HØRINGSUTTALELSE FV. 564 FLØKSAND – VIKEBØ

Vedrørende saksbehandlingen:

Når det gjelder støysoner så fremgår dette tydelig av nedenstående kartskisser i saksutredningen.

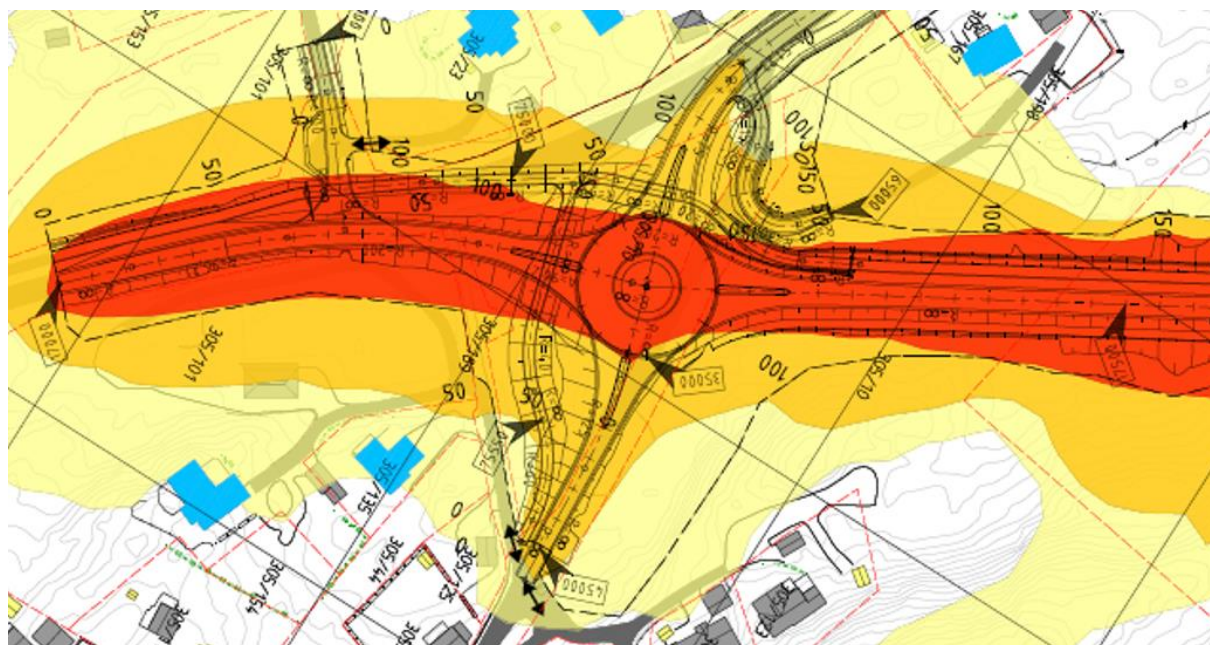
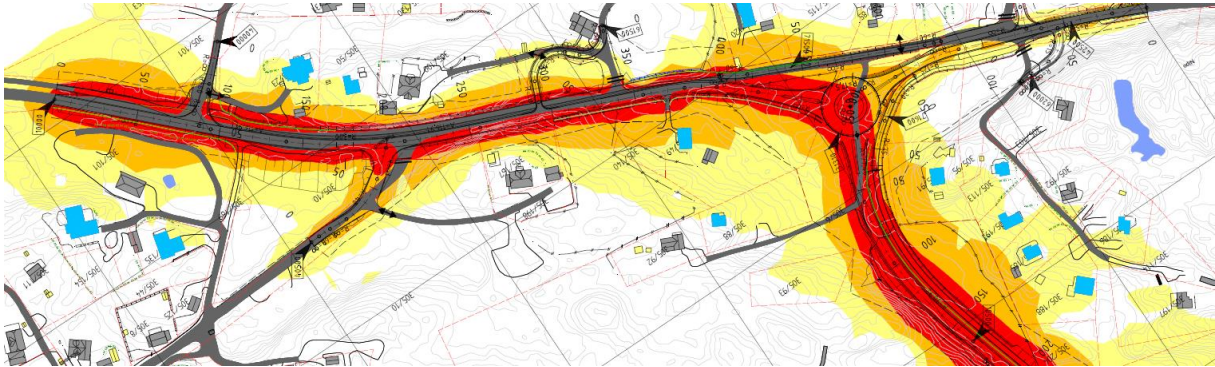
Ovenstående viser at A1 sammenlignet med A2 kun påvirker (gul sone) tre eiendommer særlig, som imidlertid alle er berørt av tilsvarende trafikk på eksisterende vei i dag. For den ene eiendommens vedkommende vil faktisk avstanden til Fv. bli større. Resten av veiløpet til A1 går gjennom urørt skogsterreng uten noen bebyggelse. A1 vil også redusere veistøyproblemer for de eiendommer som ligger videre på dagens Fv. frem til avkjøringen til «Temyr». A2 vil som kartskissen viser ikke medføre noen annen belastning for førstnevnte tre eiendommer i krysset til Vestbygdvegen, men vil involvere en rekke bolig- og fritidseiendommer og jordbruksareal mot avkjøringen til og innover mot «Temyr».

Figur 57 Alternativ A2. Rundkøyring kryss mellom dagens og ny fv. 564 og t-kryss med Vestbygdvegen, sett frå sørvest. Det er lagt opp mur mot dyrka mark.

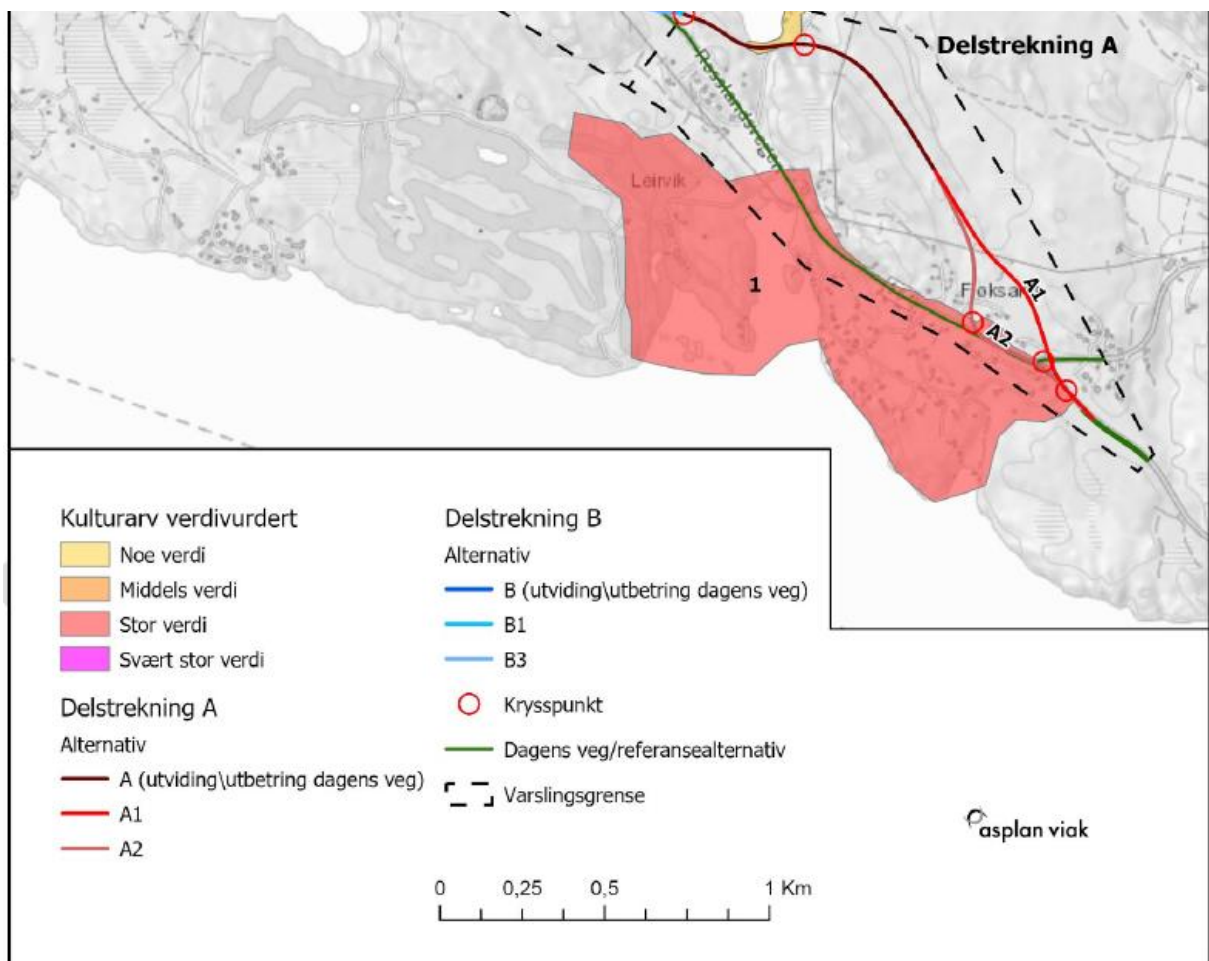
Saksbehandler Ingar Hals fremhever viktigheten av å ha færrest mulig inn- og avkjørsler til Fv., og ovenstående kartskisser viser tydelig forskjell mellom A1 og A2 i relasjon til dette. Rundkjøringen vil ved A1 være beliggende akkurat i dagens kryss til Vestbygdvegen. Ved A2 vil rundkjøringen og krysset til Vestbygdvegen komme i tett rekkefølge i tillegg til en hel rekke av andre nødvendige inn- og avkjørsler til bolig- og fritidseiendommer videre fra krysset i Vestbygdvegen og fram til jordbruksarealet «Temyr».

Figur 44 Verdikart kulturarv

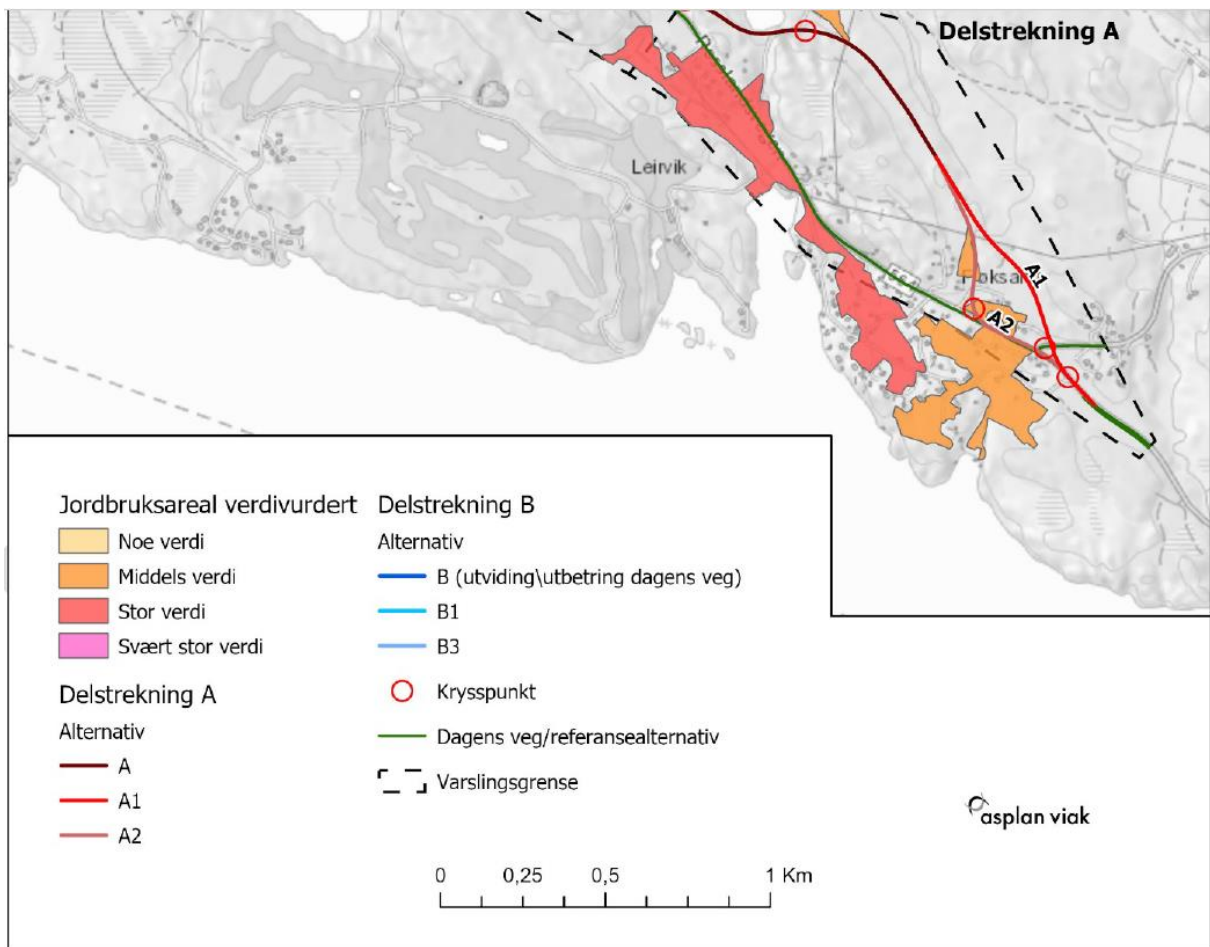
Ovenstående kartskisser viser med all tydelighet at A1 går helt utenom alle slike berørte soner, mens A2 vil lede hovedtrafikken rett inn i disse fargemarkerte «omsynssonene».
